CIRCULAR N° 3 CON CONSULTA

Por medio de la presente se notifican las aclaraciones y/o modificaciones correspondiente a la Licitación Pública Nacional e Internacional para la contratación de la Obra: **“ACUEDUCTO RECONQUISTA (FASE 1 – SECCIÓN B) – PLANTA POTABILIZADORA - DEPARTAMENTOS GENERAL OBLIGADO. PROVINCIA DE SANTA FE”**, aprobada por Resolución Ministerial N° 149 de fecha 27 de marzo de 2014.

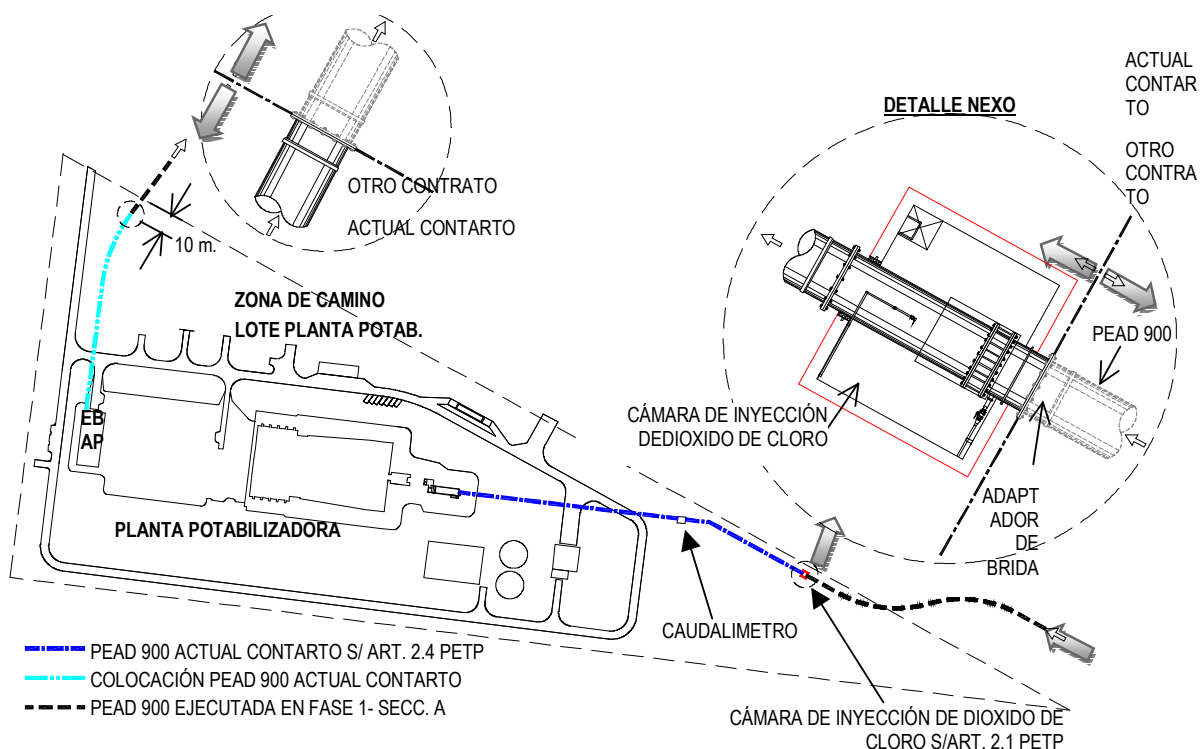
Consulta N° 1.3: Indicar exactamente los límites de los alcances de la Licitación, en la acometida desde la Obra de Toma y en la salida de agua potabilizada desde la planta hacia los acueductos.

Respuesta N° 1.3: La cañería de agua cruda que se construye en la presente licitación, debe cubrir el tramo que va desde la cámara amortiguadora hasta la brida de ingreso a la cámara de inyección de dióxido de cloro de la figura siguiente.

Las longitudes de cañerías que cumplan con las especificaciones indicadas en el ítem 2.4: Provisión, acarreo y colocación de cañería de PEAD Ø 900 mm, PE100 SRD26 Clase 6, se medirán en metros lineales (m) de cañería colocada y se liquidarán al precio unitario del ítem 1.2 de la Planilla de Cotización, una vez aprobados los trabajos por la inspección. Las modificaciones del proyecto que se produzcan, aumentos o reducciones de ítems contratados o creación de nuevos ítems, cumplirán con los Artículos N° 61 y 62 de la Ley de Obras Públicas.

Asimismo, la cañería de agua tratada que se debe ejecutar en este contrato, debe cubrir el tramo que va desde el manifold de estación de bombeo de agua potable (EBAP), hasta 10 m antes del límite del predio, donde se encontrará una brida para su futura conexión. Esta cañería deberá ser cotizada en el ítem 10.4 Manifold de Impulsión de Agua Potable para los CD Reconquista y Avellaneda. Queda expresamente aclarado que dicha cañería de PEAD Ø 900 mm. Clase 10 será provista por el Ministerio de Aguas Servicios Públicos y Medio Ambiente, debiéndose incluir en la presente etapa licitatoria, sólo el acarreo y colocación de la misma. Debrá cumplir con las especificaciones correspondientes indicadas en el ítem 2.4. de la Planilla de Cotización. La longitud de colocación a considerar es de 120 m.
